ANEXO 14
NOTAS RESPUESTA DE ACP Y UABR

ESTUDIO DE IMPACTO AMBIENTAL
CATEGORÍA III
"PROYECTO DE CONSTRUCCIÓN
DE UNA CENTRAL TÉRMICA DE CICLO
COMBINADO DE 670 MW"

Asunto: Comentarios técnicos sobre EsIA "CONSTRUCCION DE CRNTRAL
TERMICA DE CICLO COMBINADO DE MW 670."

Figura 12. Proceso de generación de ciclo combinado

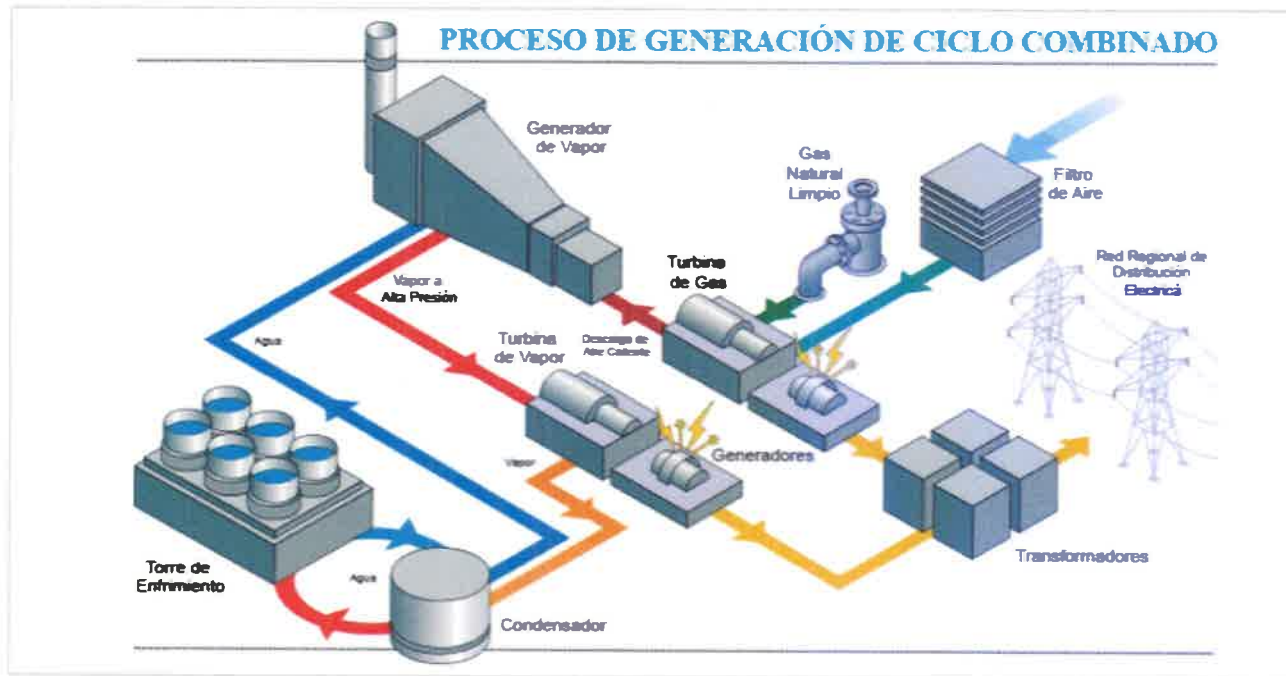
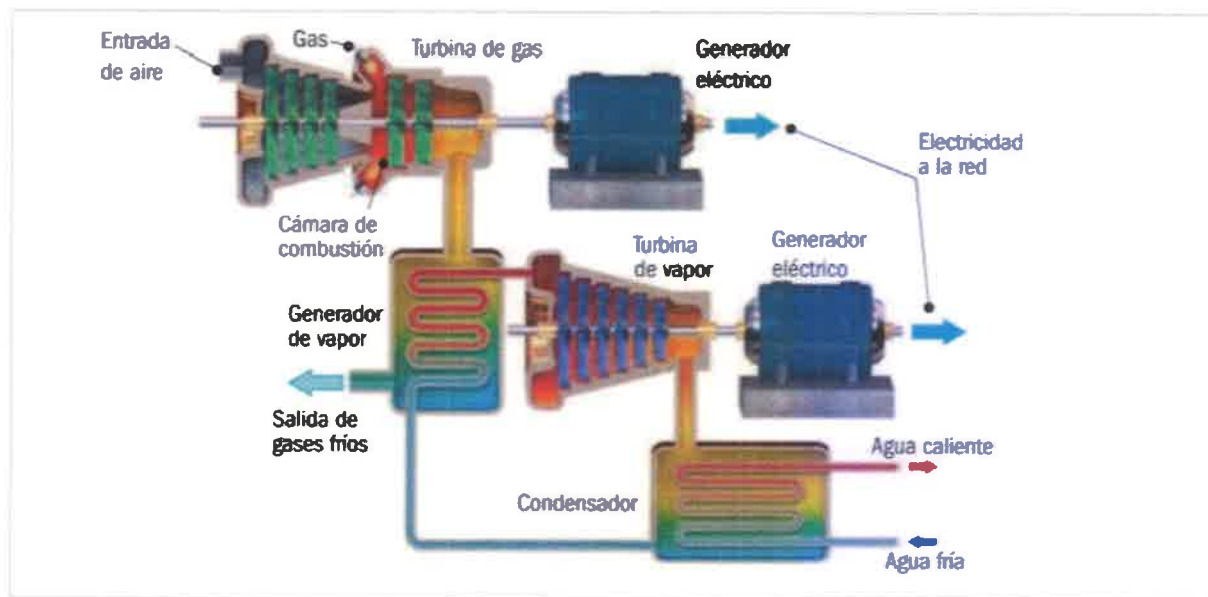
Observación No. 24

El punto 5.4.3 Operación, página 141 a la 143 del EsIA, describe las actividades a desarrollar en la operación de la planta.

- a. Ampliar la descripción de los procesos y tecnologías a implementar para los sistemas de refrigeración y operación de la planta.*

Una versión simplificada del proceso se encuentra en la Figura 12. Cabe destacar que en el caso particular de esta planta se contará con dos turbinas de gas ingresando vapor al sistema de recuperación.
